# 新造船检验案例分析（船体与焊接部分）

## 新造船检验案例分析（轮机部分）

## 新造船检验案例分析（电气部分）

**案例编号：**H-03

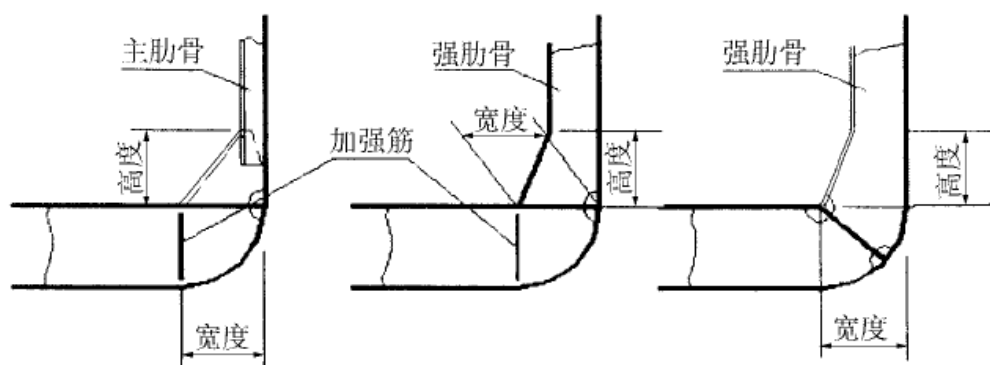
水平式双层底内底边板结构，在舦肘板趾端的双层底内肋板上未设垂直加强筋

钢规第 2 篇第 2 章规定：如双层底内底边板为水平式时，则在舦肘板趾端的双层底内肋板上应设置垂直加强筋（如图所示）。

在肋板上设置垂直加强筋，尺寸如规范所述。

**案例编号：**H-09

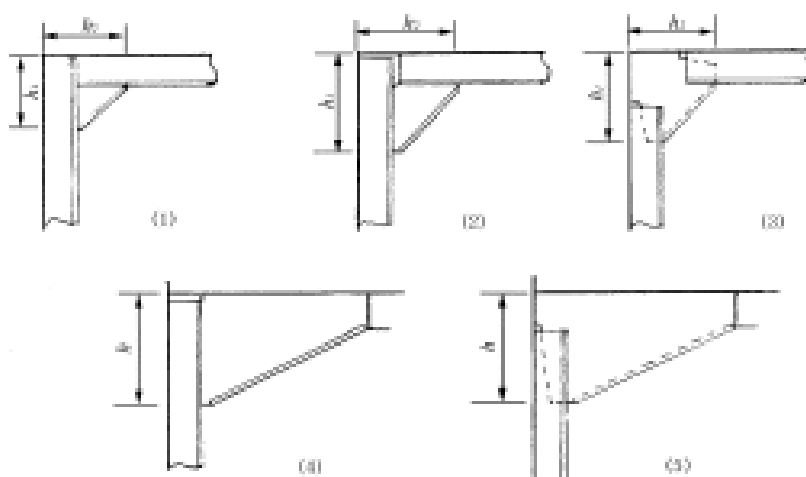
纵骨和舱壁水平加强筋在水密舱壁间断处未加三角板。

钢规第二篇通则规定：次要构件的端部一般应设置连接肘板。如下图所示。

加装三角板。

**案例编号：**H-11

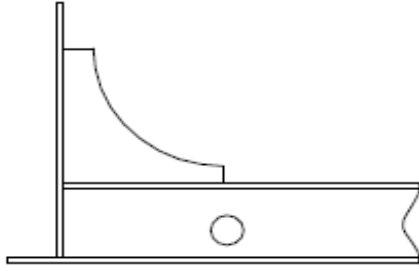
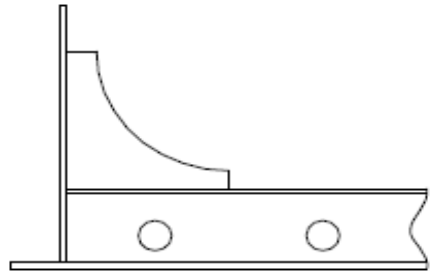
在肘板趾端随意开孔。

钢规第二篇通则规定：所有结构上的开口应尽量避免应力集中区域，如无法避开时应作相应的补偿，开口的角隅处均应有良好的圆角。

我社验船师须知规定：在构件特别是主要构件的连接肘板或端肘板的趾端或其它高应力区域、应力集中区域应避免设有结构开口。如图所示：

封闭错误开孔，重新开孔。

**案例编号：**H-12

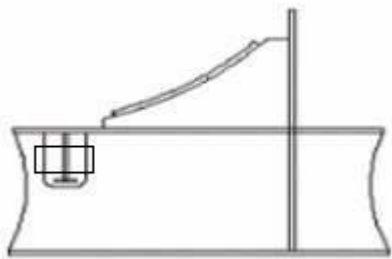
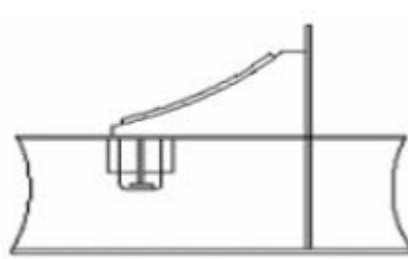
如内底纵骨穿过非水密肋板时，其上端为某型材的端肘板趾端，穿过处的非水密补板应采用补到底的形式，正确的方式即为下列图示中的 2、4，而非图示 1、3 所示；

案例编号：H-14

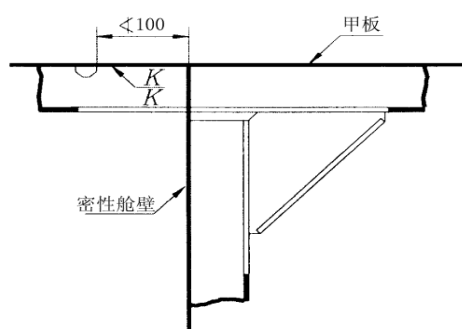
水密舱壁穿舱构件上未开止漏孔，或止漏孔的位置有误。

钢规第二篇通则规定：当构件贯穿水密或油密舱壁时，舱壁上的贯穿孔应按有关标准要求设置密性补板，并按图所示，在密性焊缝一侧的贯穿构件上切割一小半圆孔，从半圆孔到舱壁处应为包角双面连续角焊缝，以确保舱壁的密性。

按照规范开孔。

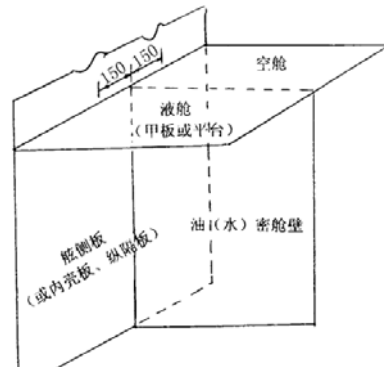
规范同时还规定：邻接液舱的舱壁，为了防止危险气体或液体渗漏至相邻舱室内，在紧靠油气密或水密舱壁前后 150mm 的填角焊缝应有适当的坡口并确保焊透。见下图。但也允许采用其他等效措施。

**案例编号：**H-15

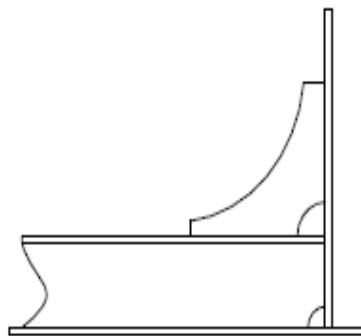
在检验中经常会遇到骨材与肘板的连接问题。对于其连接，不仅要注意尺寸要符合图纸和审图意见提出的要求，对于结构硬点也要引起关注。

钢规第二篇通则规定：构件与板材直接连接时应避免出现硬点。

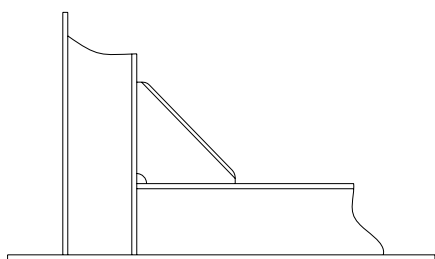
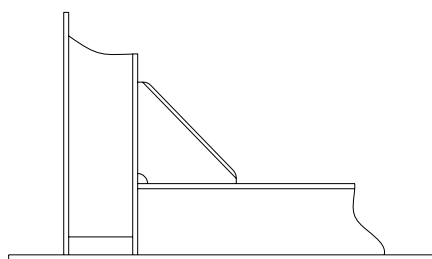
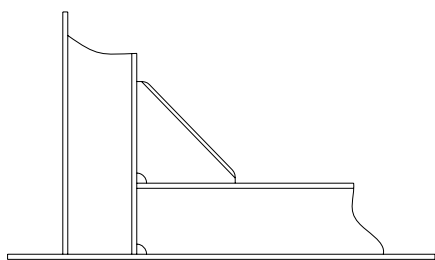
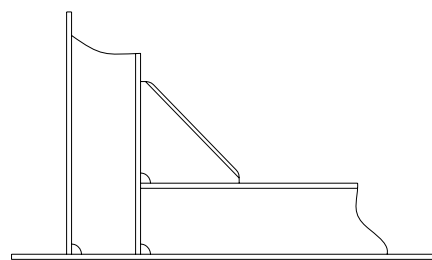
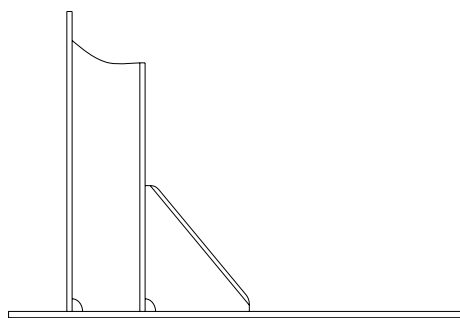
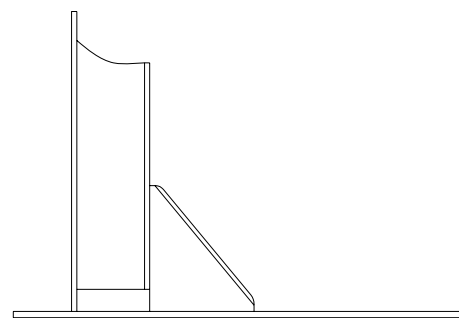
可采用下图所示的节点形式避免硬点的出现:

这些肘板的连接开孔问题各异，防止硬点产生的效果也不一样，还有就是它还设计到结构强度的问题，有的地方是弹性结构（甲板上或下是留有空隙的），有的地方不是。有的船同一种结点有两种不同的连接方式，这些都是很容易忽略的问题，因此要具体问题具体对待，要严格按照图纸上的要求来加设肘板。

案例编号：M-34

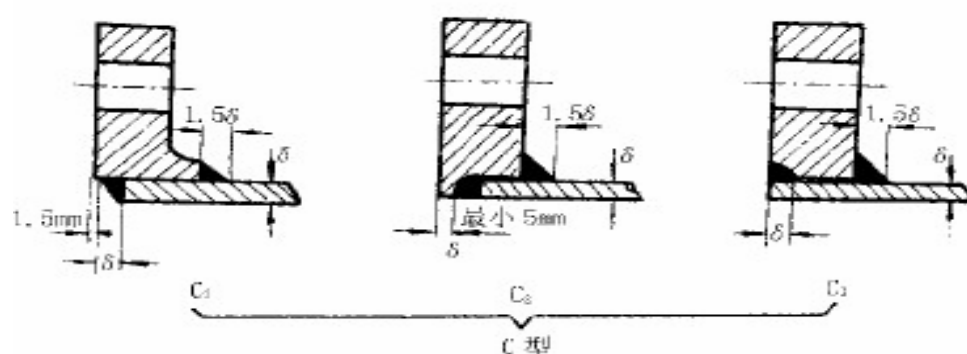
管子与法兰焊接不规范，常见的有：

有的没有按照 I、II、III 级管的要求方式焊接；

有的法兰尺寸太大（直径间隙 20mm 以上），存在塞焊或焊缝高度和宽度过大现象；

有的法兰尺寸太小，存在将管子端口四周多处割开，用火攻纠正再焊上以达到缩小管子端口直径目的。

管子与法兰的连接方式应严格按照规范要求进行焊接。尺寸应根据国标或认可的标准进行选取。不得随意选取。

案例编号: M-35

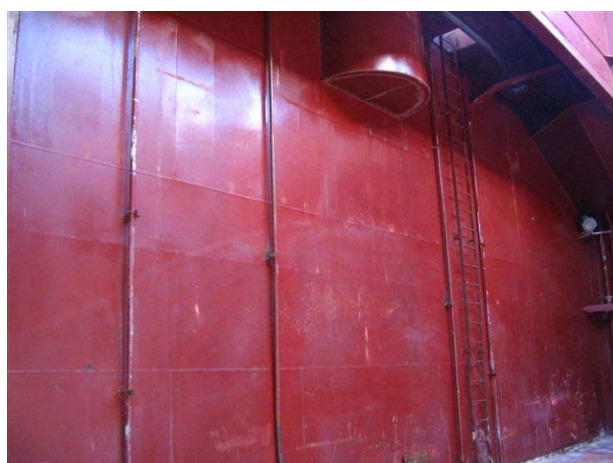
货舱内的管子无防碰撞保护

钢规第三篇第二章规定：布置在货舱、煤舱、锚链舱内及其他处所内易受碰撞的管子，应具有可靠的、便于拆装的防护罩。

根据不同位置，选用不同形式的防护罩，如板条、罩壳等；

如果管子安装在骨材中间，或认为不易受碰撞，可以认为已经得到了保护。

图(1)

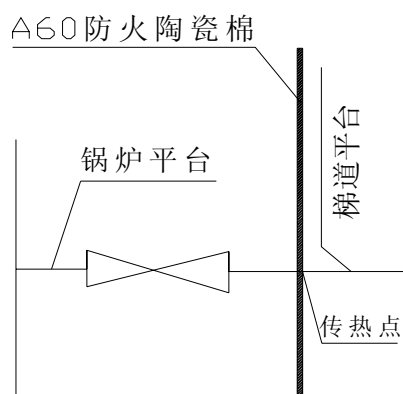
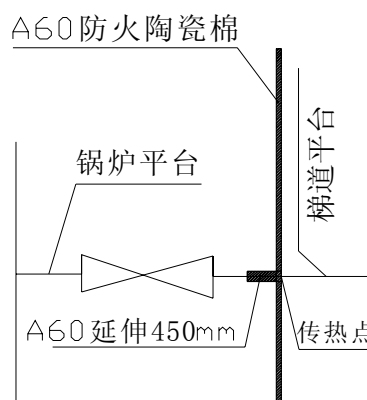
机舱的锅炉平台所在处所和梯道相邻, 锅炉平台和梯道平台在同一个水平面. 按照要求锅炉平台所在处所和梯道之间的舱壁是 A60 防火分隔, 船厂做这个舱壁的绝缘时如图(1)所示:

由于绝缘材料在平台处断开, 导致平台和舱壁相交处为一个传热点, 不满足防火结构完整性的公约要求. 因此在锅炉平台两面均做 450mm 的 A60 陶瓷棉来满足要求, 如图(2)所示.
